## Müşteri ifadesi / Atölye tespitı

### Teknik açıklama

Hidrolik kavrama aktüatörü için kavrama pistonu körüğünde bulunan bir parça da farklılık.

Resim 1: Hidrolik kavrama aktüatörü için kavrama pistonu bölgesinden sızıntı örneğine ilişkin görünüm.

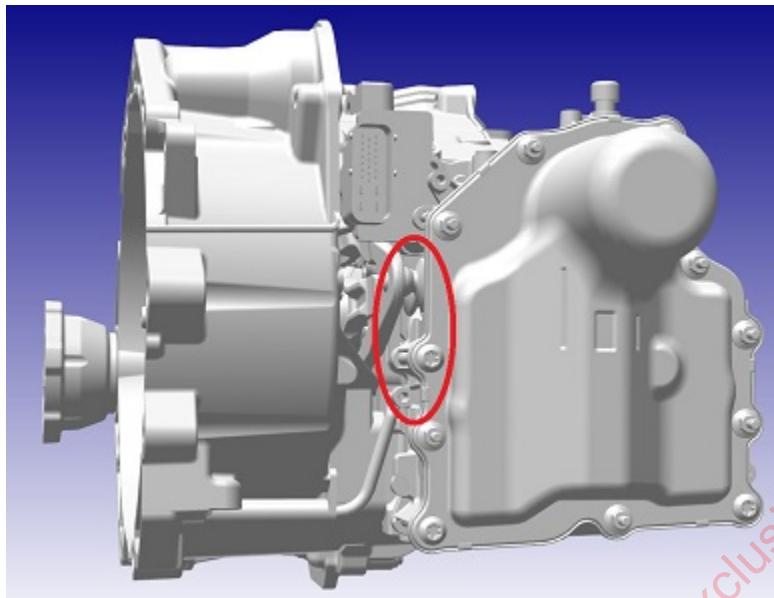
- Bakım/muayene/onarım sırasında hidrolik kavrama aktüatörü için kavrama pistonu bölgesinden sızıntı tespit edildi (bkz. resim 1, kırmızı ellips).

- Hidrolik kavrama aktüatörü için kavrama pistonu körüğü, SEAT Atölye El Kitabı/OP kataloğu gereğince değiştirilir.

**Resim 2:** Mekatronik donanım harfinin örnek görünümü (025H)

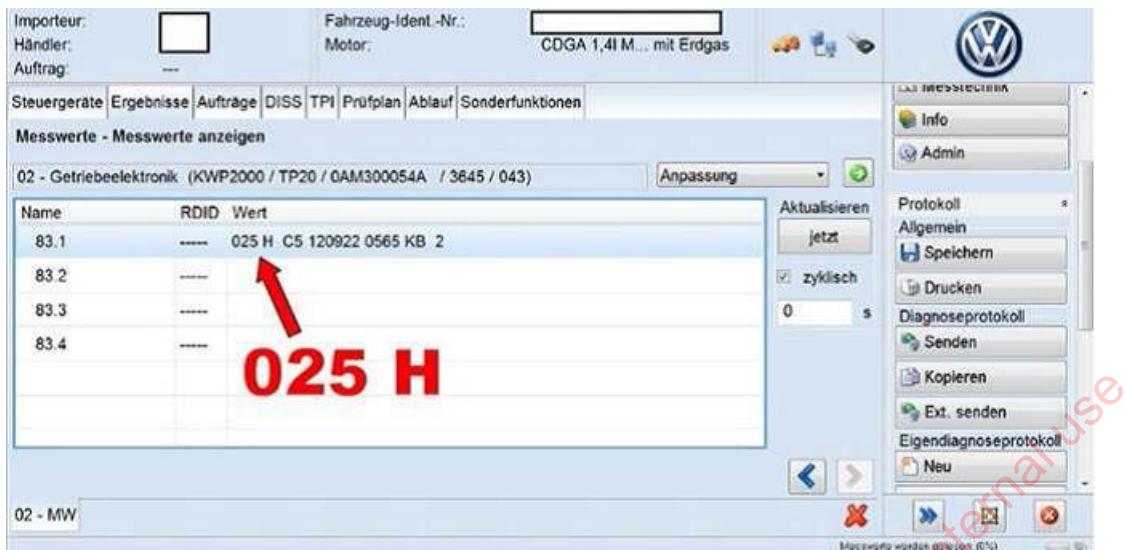
Mekatronik donanım harfi aşağıdaki arıza teşhis adresinin altındadır: 02, Şanzıman kontrol ünitesi, ölçüm değeri bloğu 83.1'de (bkz. Resim 2, kırmızı ile vurgulanmış) veya "Ölçüm değerlerini oku" altında basit metin olarak – Mekatronik tanımlama DQ200 (bkz. Resim 3, kırmızı elips) bulunabilir.

Kavrama pistonunda, iki farklı üretim versiyonu arasında bir tercih yapılmalıdır. Aşağıdaki YP numaralı kavrama pistonu onarım seti: 0AM 398 091 sadece mekatronik için donanım harfi "D" ve "P" ile kullanılmalıdır. Diğer tüm kodlarda (H, K, L, M, N), sadece aşağıdaki OP numaraları kullanılmalıdır: 0AM 398 091 A.
